Confidential	Product Development Design Change Request 产品开发设计变更请求		Version 15 Effective date:2025-05-22th	
			Design Change Request No.	25_049
Customer project Name/ 客户项目名称:		JIM-493	MCR No. / MCR号:	
Sample status / 样件状态: ☒ A Sample ☐ B Sample ☐ C Sample ☐ D Sample				
Change part&product Name/更改零部件产品的名称(简要描述)				
DOC可拆件 (JM50g老化件) : F01Z5018U4-51 DOC可拆件 (BASF50g老化件) : F01Z5018U7-51 DOC可拆件 (JM65g老化件) : F01Z5018UA-51 DOC可拆件 (BASF65g老化件) : F01Z5018UD-51 DOC+SDPF白载体件 (混合器加隔板) : F01ZH003R3-01				
Reason of changes/更改理由 (简要描述):				
系统工程师催化剂测试样件放行;				
Change from/变更来源:				
Customer request / 客户要求 ☐		Supplier request / 供应商请求 ☐	Design optimization / 设计优化 ☐	
Correction / 更正(错误) ☐		Other / 其他 ☒ (系统测试样件)		
Change inform to/变更通知人:		Zhang Shengchang,Zhang Hanquan,Shen Weibo, Li Yicen, Ge Jilong Yang Guangtuo,Luo jing, Lu Qingsong		
Whether this change impact others component or product 此变更是否影响到其他部件和产品: ☐ yes/是 ☒ no/否

Confidential	Design Change Review Sheet 设计变更评审表		Version 13 Effective date: 2025-05-22th	
			Design Change Request No.	25_049
1. Function&Performance will be influenced? / 系统性能影响? ☐ yes/是 ☒ no/否				
If Yes, System impact evaluation? 如果是, 系统影响评估? (如果是初次样件放行, 空白处请说明样件目的)		内部验证和催化剂新

PDECR 25-049

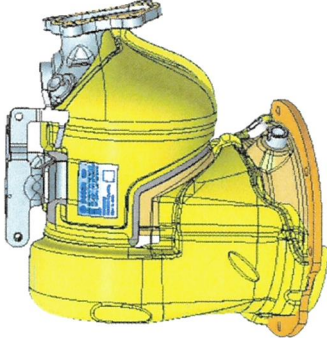
零件号	零件名称	Project	样件阶段	变更来源
	F01Z5018U4-51	DOC UNIT	JIM-493	A	BOSCH/Customer
变更描述	变更前				
	 DOC+SDPF UNIT : F01ZH003FU-06 DOC+SDPF WELDING: F01Z5017W5-04 DOC CANNING: F01Z5017NM-03 DOC CATALYST: F01Z50178N  DOC UNIT : F01Z5018U4-51 DOC WELDING: F01Z5018U5-51 DOC CANNING: F01Z5018U6-51 DOC CATALYST: F01Z50178T-00				
变更原因	系统工程师要求释放JM50g老化可拆DOC样件;				
风险点 (影响)	无				
验证方法	无

PDECR 25-049

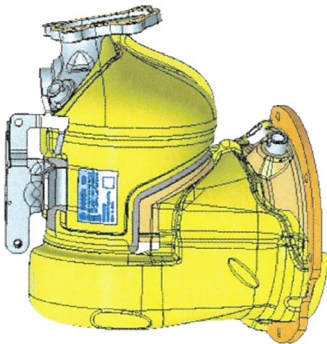
零件号	零件名称	Project	样件阶段	变更来源
	F01Z5018U7-51	DOC UNIT	JIM-493	A	BOSCH/Customer
变更描述	变更前				
	变更后

DOC+SDPF UNIT : F01ZH003FU-06 DOC+SDPF WELDING: F01Z5017W5-04 DOC CANNING: F01Z5017NM-03 DOC CATALYST: F01Z50178N				
	DOC UNIT : F01Z5018U7-51 DOC WELDING: F01Z5018U8-51 DOC CANNING: F01Z5018U9-51 DOC CATALYST: F01Z5018MA-51				
变更原因	系统工程师要求释放BASF 50g老化可拆DOC样件;				
风险点 (影响)	无				
验证方法	无

PDECR 25-049

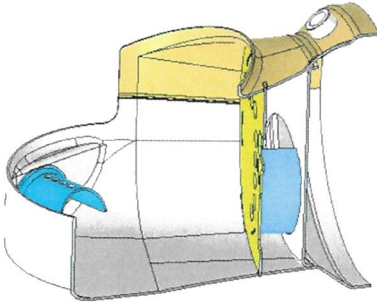
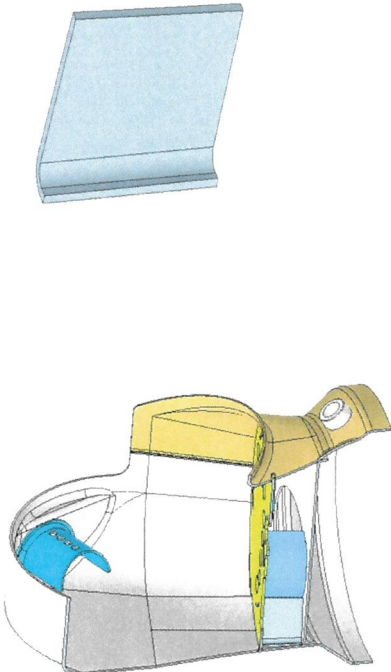
零件号	零件名称	Project	样件阶段	变更来源
	F01Z5018UA-51	DOC UNIT	JIM-493	A	BOSCH/Customer
	变更前				
变更描述	 DOC+SDPF UNIT : F01ZH003FU-06 DOC+SDPF WELDING: F01Z5017W5-04 DOC CANNING: F01Z5017NM-03 DOC CATALYST: F01Z50178N		 DOC UNIT : F01Z5018UA-51 DOC WELDING: F01Z5018UB-51 DOC CANNING: F01Z5018UC-51 DOC CATALYST: F01Z5018U3-51		
变更原因	系统工程师要求释放JM 65g老化可拆DOC样件;				
风险点 (影响)	无				
验证方法	无
